Mission régionale d'autorité environnementale

**Avis sur le projet d'exploitation
du Parc éolien de Garenne
à Fagnières et Villers-le-Château (51)
porté par la Société des éoliennes de Garenne**

Nom du pétitionnaire	Société des éoliennes de Garenne, filiale d'Eurowind Energy
Communes	Fagnières et Villers-le-Château
Département	Marne (51)
Objet de la demande	Demande d'autorisation environnementale de construire et d'exploiter un parc éolien de 11 éoliennes et 5 postes de livraison
Date de saisine de l'Autorité environnementale	13/05/2026

Figure 1: État de l'éolien en octobre 2024 sur le secteur d'étude de la Marne
Source : dossier du pétitionnaire.

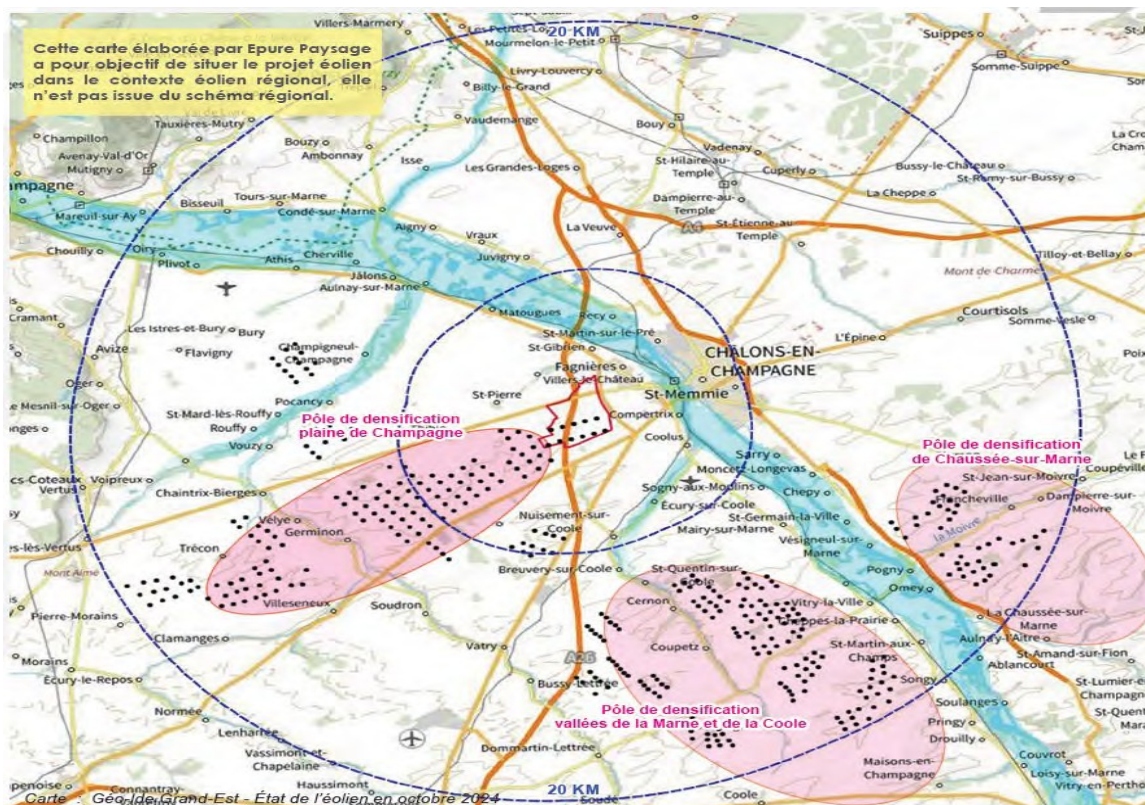
D'après le document « étude d'impact⁵ », l'aire d'étude éloignée, soit un périmètre de 20 km autour de la zone d'implantation potentielle (ZIP) du parc éolien de Garenne, compte « *plus d'une centaine d'éoliennes* ».

L'Ae relève que la ZIP est dans un couloir de migration secondaire de l'avifaune (oiseaux). Le projet de parc éolien de Garenne, qui s'ajoute aux parcs déjà existants et en à venir, risque d'aggraver les risques de collisions des oiseaux migrateurs avec les éoliennes, par effet de cumuls, et de modifier les couloirs de migration. L'Ae estime que les différentes éoliennes déjà installées, en cours de construction et/ou d'instructions sur l'aire d'étude éloignée, contribuent à un phénomène d'enfermement des migrations des espèces volantes (surtout des oiseaux) en direction des 2/3 sud-ouest et sud-est du territoire.
